DOVREFJELL NASJONALPARK-STYRE

Særutskrift – samlet saksframstilling

Utvalg	Utvalgssak	Møtedato
Dovrefjell nasjonalparkstyre	33/2015	26.03.2015

Høring av "Småkraftpakke Rauma-Nesset", seks vanninntak nær Eikesdalsvatnet landskapsvernområde og Sandgrov-botn-Mardalsbotn biotopvernområde

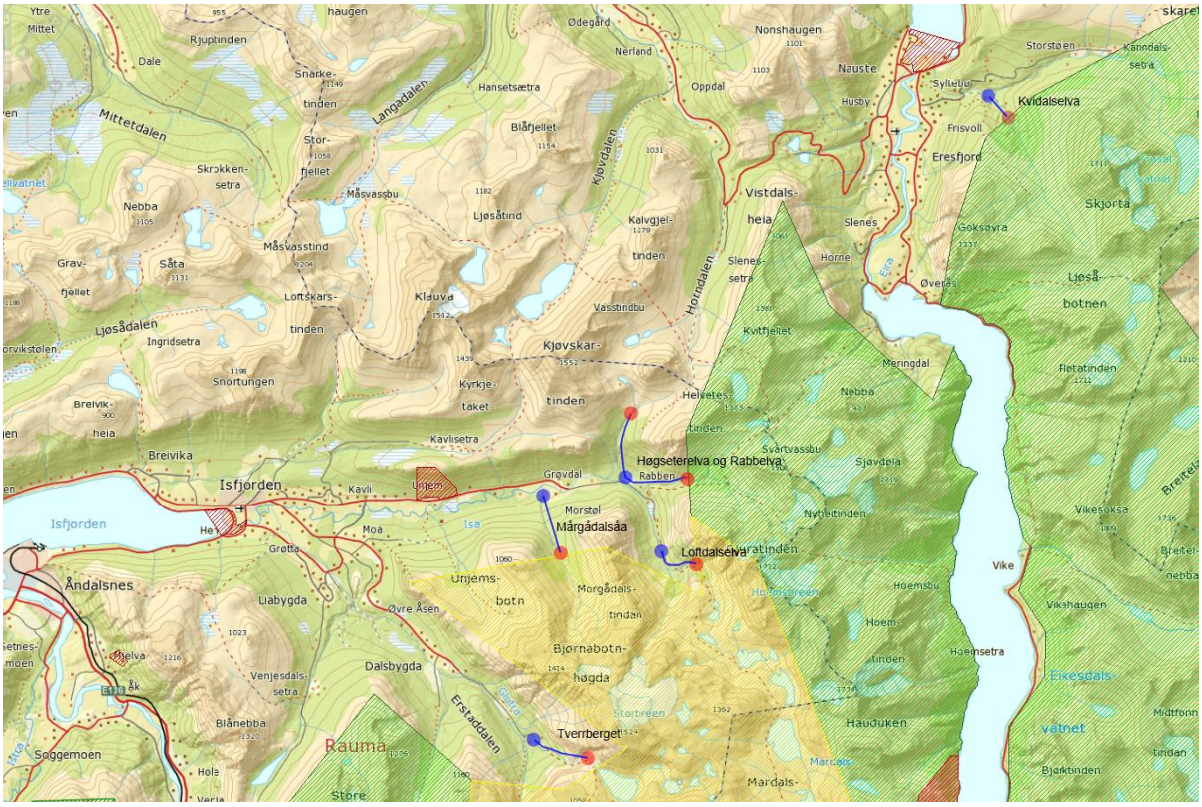
Når det gjelder **Kvidalselva**, angis det at inntaket skal plasseres på kote 308. Her er 305-koten 5,5 m utenfor vernegrensen, mens 310-koten går 30 meter inne i VO. Det er da åpenbart at inntak på kote 308 er innenfor vernegrensen.

Flere av bekkeinntakene er planlagt svært nær grensene for verneområdene. Verneområdegrensene er ikke merket der de krysser vassdragene som skal bygges ut. Med kun knekkpunktmarkering på omkringliggende fjelltopper, er det vanskelig å fastslå nøyaktig hvor grensene krysser vassdraget uten å måle inn grensepunkt. Om ikke dette gjøres før en eventuell utbygging, er det en risiko for at man utilsiktet gjør inngrep inne i verneområdene ved manøvrering av anleggsmaskiner eller endelig plassering av inntaket.
For de inntakene som ligger nærmere verneområdene enn 100 meter, finner jeg det rimelig å be NVE stille krav om at det skal måles inn og markeres med grensemerke et grensepunkt nær vassdraget, og at verneområdet i anleggsperioden markeres som forbudt område. I og med at merkingen forårsakes av utbyggingen, bør den i tilfelle bekostes av utbygger.
Dette gjelder Kvidalselva KRV, Morgådalsåa KRV, Loftdalselva KRV og Høgseterelva og Rabbelva KRV – inntak Rabbelva.

Når det gjelder **Kvidalselva** er forholdet at angitt inntakspunkt ligger innenfor verneområdegrensen, dersom oppgitt kotehøyde 308 er korrekt. Her foreligger da tre alternativer:

1) Inntaket flyttes ut av verneområdet, minst ned til kote 303.
2) Utbygger søker dispensasjon fra verneforskriften, og får dette.
3) Utbygger søker om justering av grensen.

Det skal legges til at kart over nedbørfeltet i søknaden viser inntak rett utenfor verneområdet og tilsynelatende litt lenger ned enn kote 308. Jeg mistenker at søker rett og slett kan ha bommet med 5 m på høydeangivelsen og at inntaket **er** planlagt utafor LVO.
Myndighet for 2) er nasjonalparkstyret, for 3) er det Miljødirektoratet som kan gjøre en mindre vesentlig endring av grensen. Utfallet av eventuell søknad kan ikke forskutteres i denne høringsmerknaden.

1. Dovrefjell nasjonalparkstyre vil påpeke at inntakene for Kvidalselva KRV, Morgådalsåa KRV, Loftdalselva KRV samt Høgseterelva og Rabbelva KRV (inntak Rabbelva) ligger så nær grensen for verneområdene at spesielle hensyn her er påkrevet. Dersom det gis konsesjon for disse, ber nasjonalparkstyret NVE pålegge utbygger å bekoste tilleggsmerking av verneområdegrensene ved inntaksstedene, og stille krav om fysisk merking av verneområdet ved anleggsstedene som forbudt område i anleggsperiodene.
2. Nasjonalparkstyret har ikke krav til spesielle krav som bør stilles med hensyn til naturmangfoldloven § 49, utover at nærheten til verneområdene tilsier stor vekt på å minimalisere inngrep og god istandsetting etter eventuell anleggsperiode.
